改善箇所説明図

室内非常口横座席を車両左後方向から見る

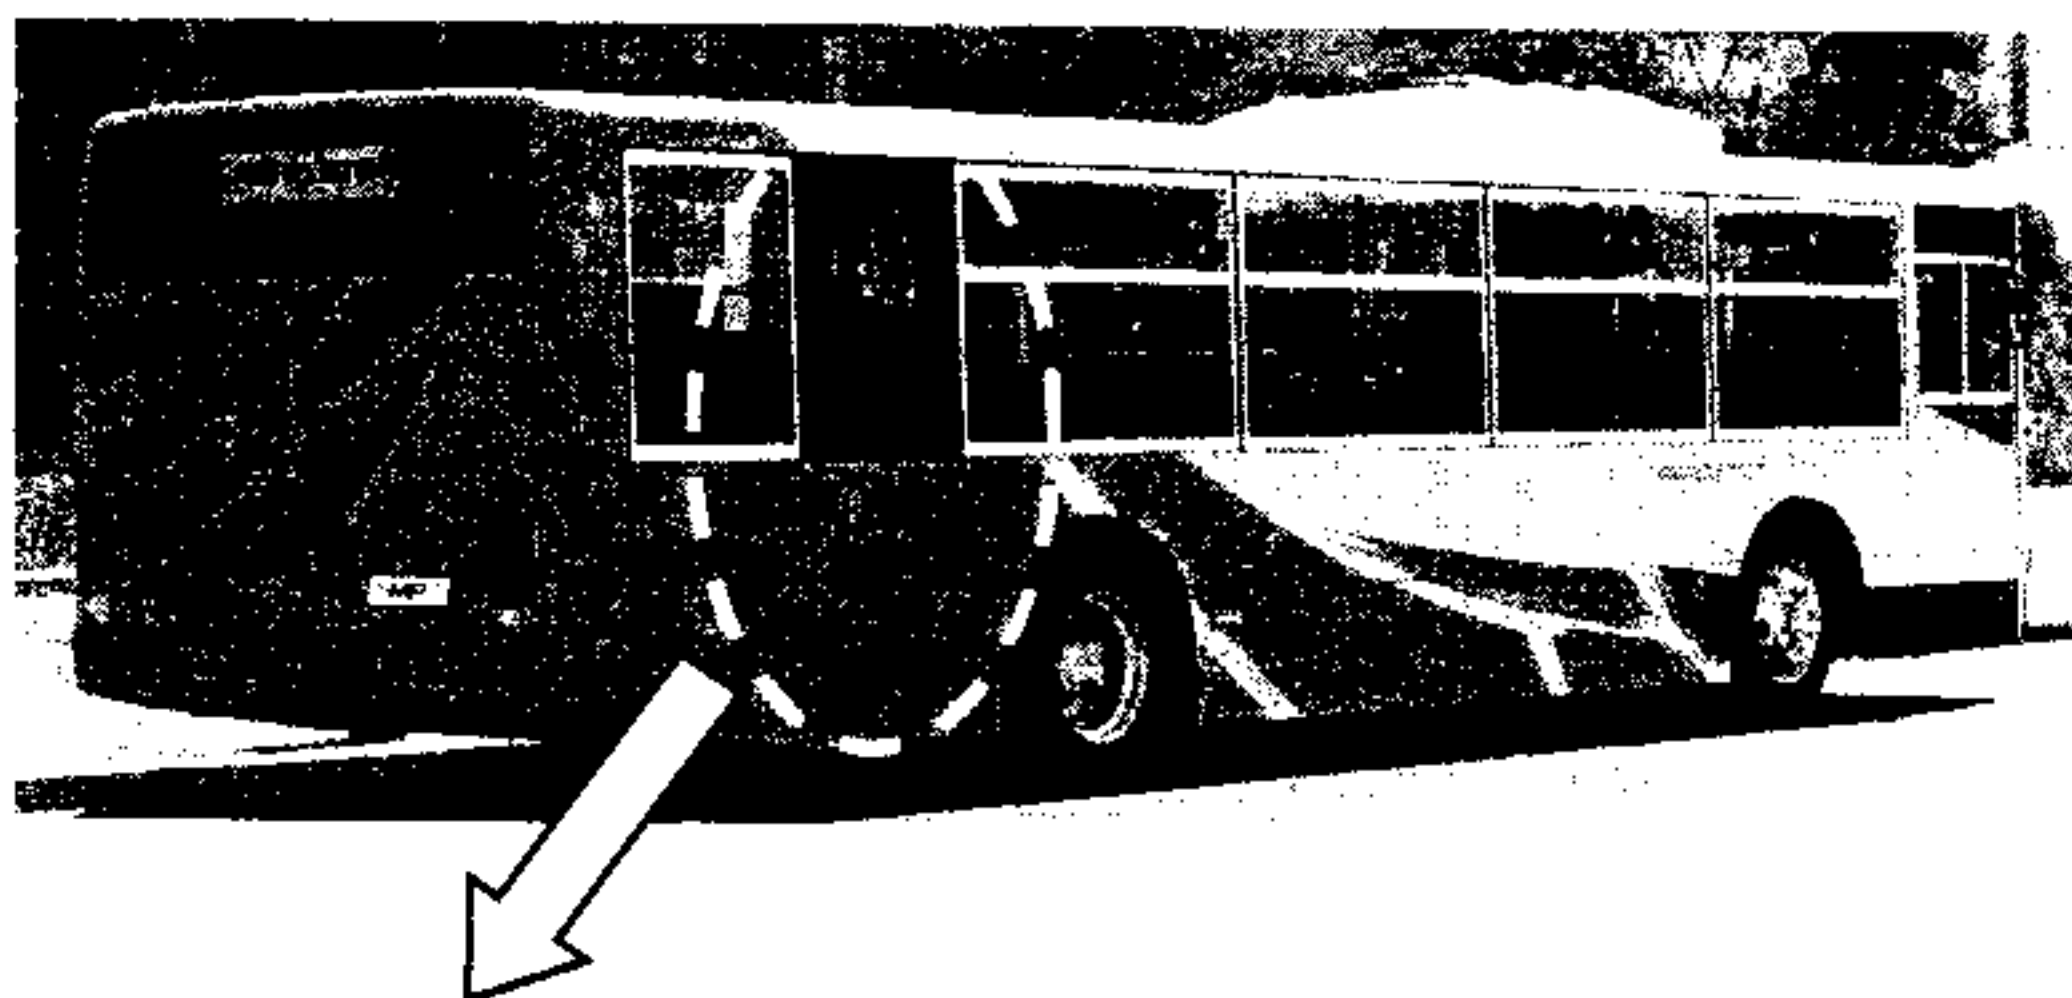
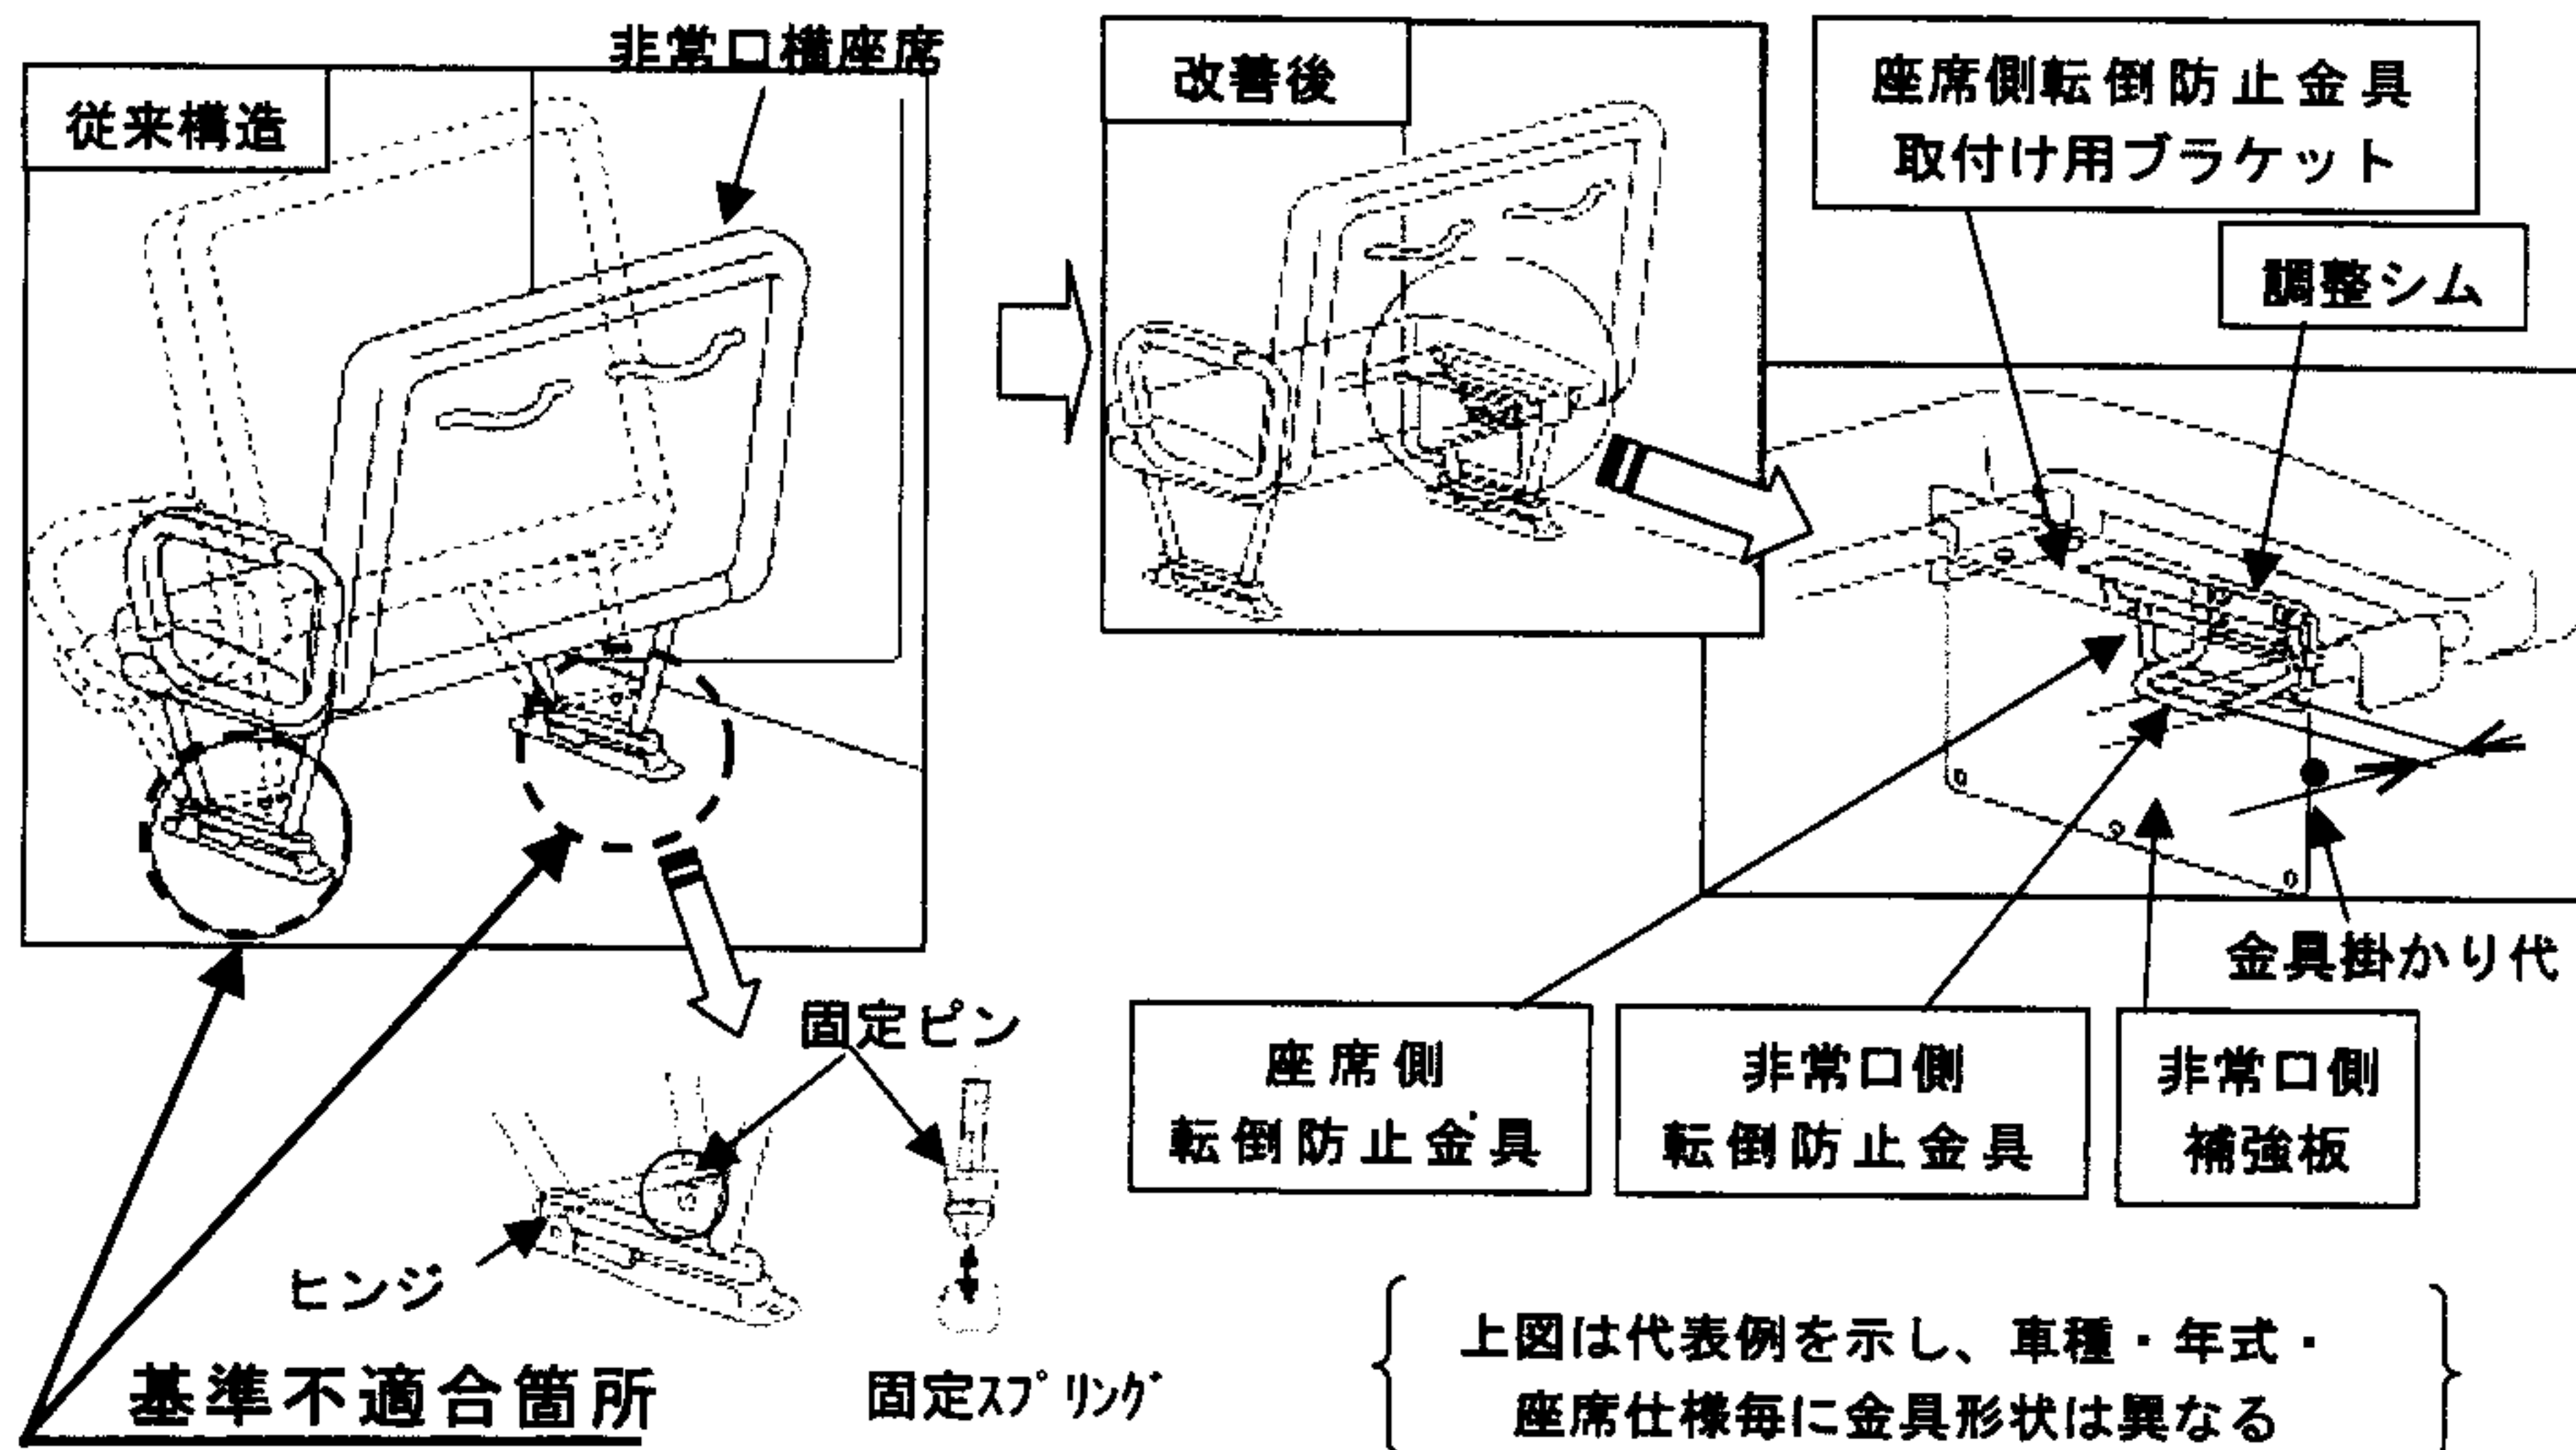
バスの非常口横の前転倒式座席において、座席を固定するピンの保持力が弱い、また、転倒防止金具の取付けバラツキにより掛かり代が不足しているものがある。
そのため、急ブレーキにより乗客が後方より当該座席に倒れかかるとヒンジの固定が外れ、最悪の場合、座席が転倒するおそれがある。

全車両、非常口横の座席を点検し、対象となる座席において、転倒防止金具がない車両は、転倒防止金具を追加する、

また、転倒防止金具がある車両は、転倒防止金具の掛かり代を点検し、掛かり代が不足している場合、シムを追加して、掛かり代を適正化する。
